大连新机场空管工程塔台业务区建筑工程 招标文件澄清说明文件（001号）

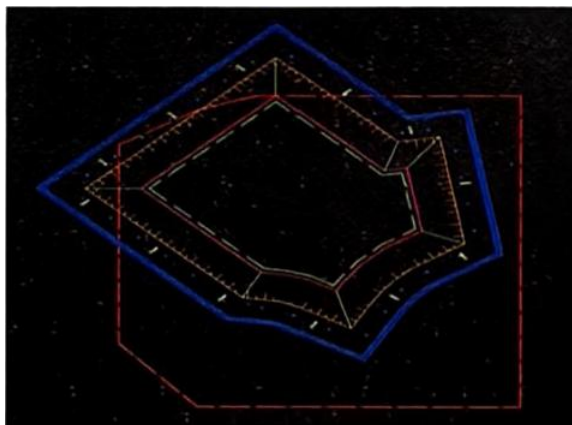
6、经过过基坑平面布置位置复核，部分旋喷桩及降水井在红线外，如下图红色虚线外基坑区域所示。施工期间红线外场地是否可以占用？围挡布置是否可以外移至基坑以外（红线外）？
